**LICITACION ABREVIADA N° K8A69270**

Objeto: Sarandí del Yí, Durazno – seguridad física en fachada, suministro y colocación de Cortinas de enrollar metálicas y una reja fija, en local comercial, ubicado en la calle Presidente Batlle esquina Dr. P. Astazarán

**ACLARACIÓN PRIMERA**

**OBJETO DE COMPRA:  
SUMINISTRO Y COLOCACIÓN DE CORTINAS DE ENROLLAR METÁLICAS Y  
REJA FIJA – SARANDÍ DEL YÍ.**

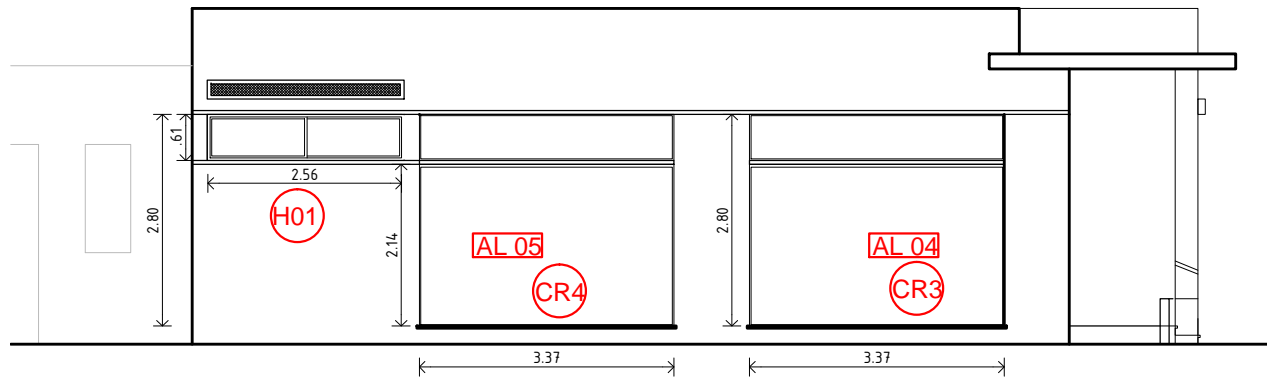
Lugar para  
mocheta en  
muro  
revestido en  
piedra.

**A02**

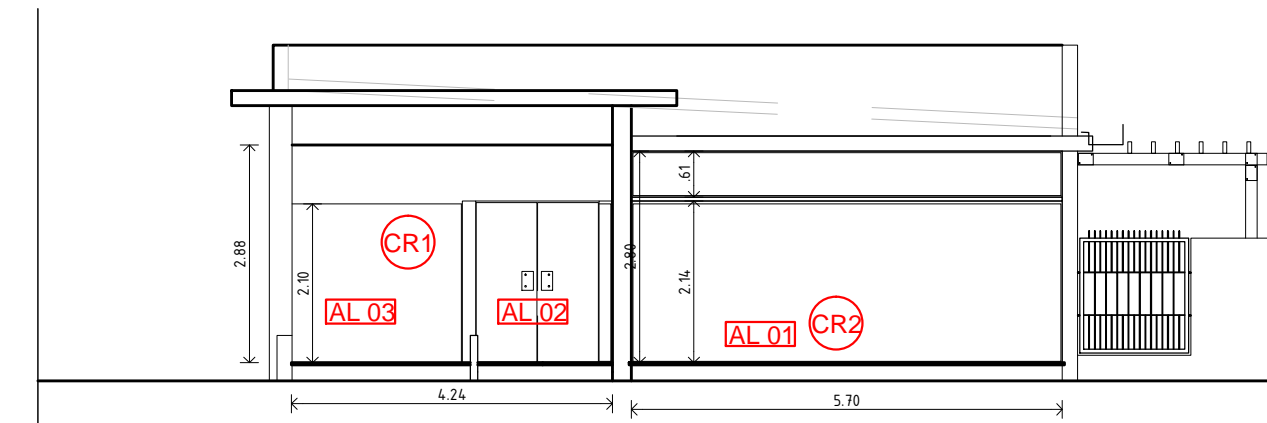
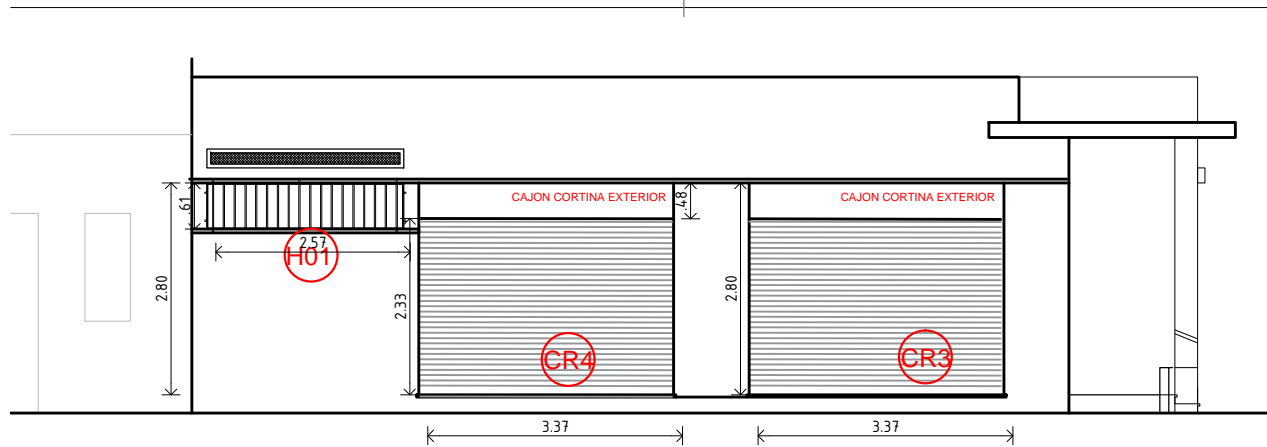
- 1- Corriente eléctrica del local – TRIFASICA 220 v
- 2- Las tablillas a solicitar serán rectas o planas microperforadas (no semicirculares)
- 3- El motor será de 300 kg mínimo.
- 4- No se requerirán tubulares para fijación de las guías, sino que irán amuradas a mochetas existentes.
- 5- Se solicitará realizar mocheta de 5x5 cm pintada de blanco con mezcla reforzado para amure de guía en muro de piedra. De esta forma se cierran los intersticios que quedarían debido a las irregularidades del plano del muro (Ver foto a continuación )
- 6- todos los cajones irán en el exterior del local ocupando el paño fijo superior de las aberturas según lámina A03 – se adjunta lámina A02 que muestra el estado actual y despiece de aberturas.
